**OGGETTO: Intervento ex artt. 9 e ss. della legge n. 241/1990 e s.m.i., 24 del decreto legislativo 152/2006 e s.m.i. nel procedimento di valutazione di impatto ambientale relativo al progetto centrale solare termodinamica Flumini Mannu Ltd in località Riu Porcus - Su Pranu, Comuni di Villasor e Decimoputzu (CA) CONTRODEDUZIONI.**

Figura 6 della Relazione Paesaggistica (RELPAESAG001)

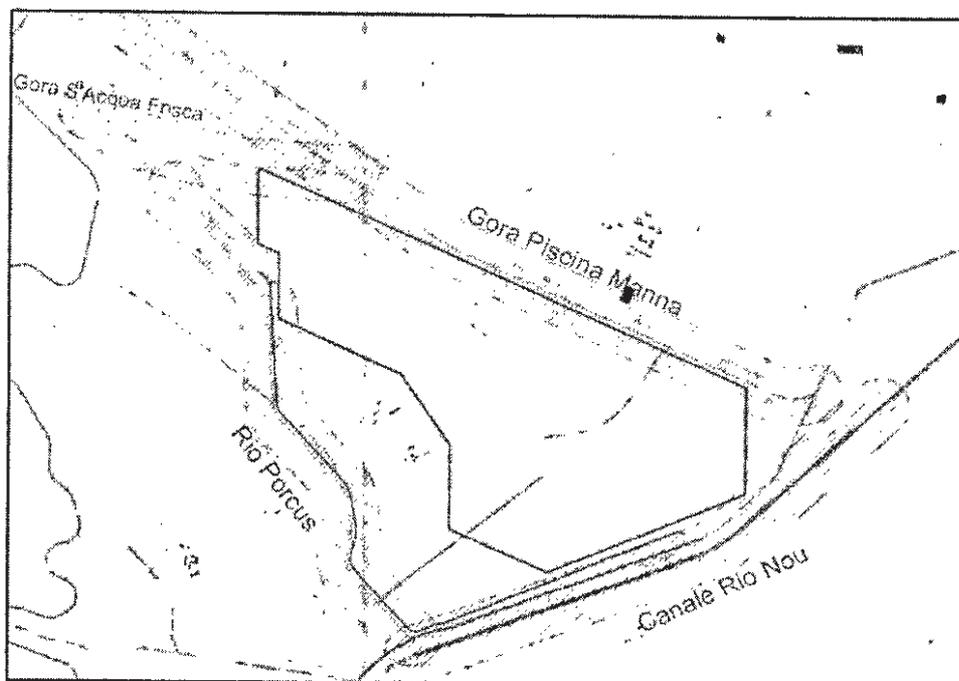
Per quanto osservato riguardo ai vincoli dei fiumi circostanti l'area di progetto (Rio Gora Piscina Manna -tutelato ai sensi dell'art.142, comma 1, lettera c, del D.Lgs. 42/2004- e Canale Rio Nou, Gora S'Acqua Frisca e Riu Porcus - tutelati ai sensi dell'art. 143 D.Lgs. 42/2004 e conseguentemente art. 17, comma 3, lettera h, delle NTA del PPR) si ricorda che gli stessi sono stati tenuti in considerazione e trattati espressamente nella relazione paesaggistica redatta ed allegata al progetto (codice documento RELPAESAG001).

*Esempio sistema di raffreddamento a secco (SPX Hexacool)*

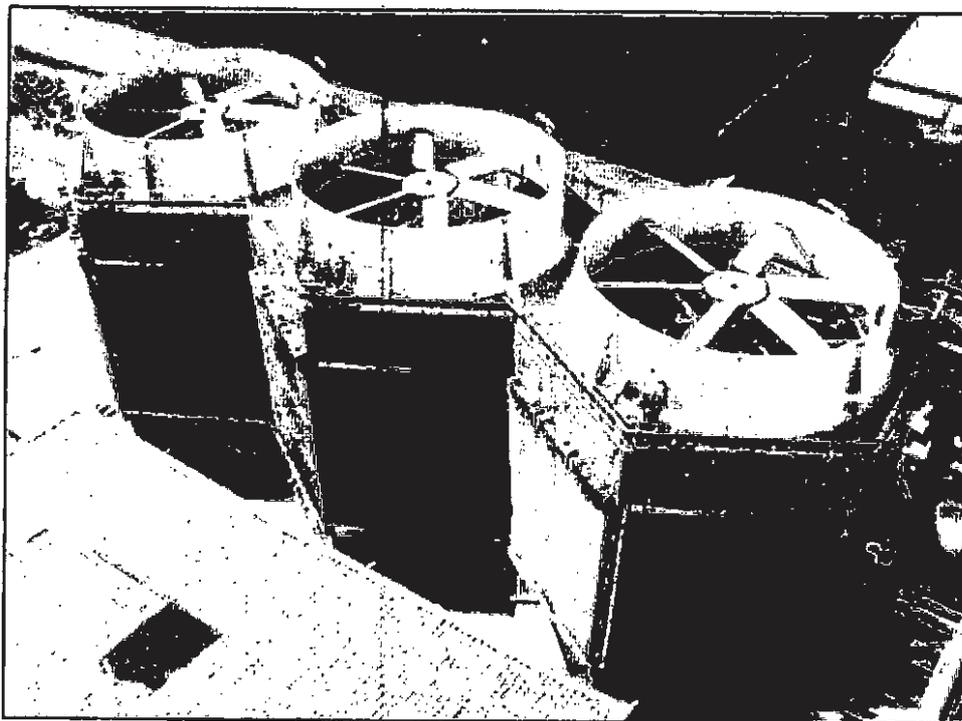
Nel progetto in oggetto è stato previsto l'utilizzo di un sistema di raffreddamento a secco e non ibrido, come riportato nelle osservazioni pervenute.

In generale, i sistemi di raffreddamento a secco consentono di risparmiare circa il 95% dell'acqua necessaria per le torri di raffreddamento convenzionali.
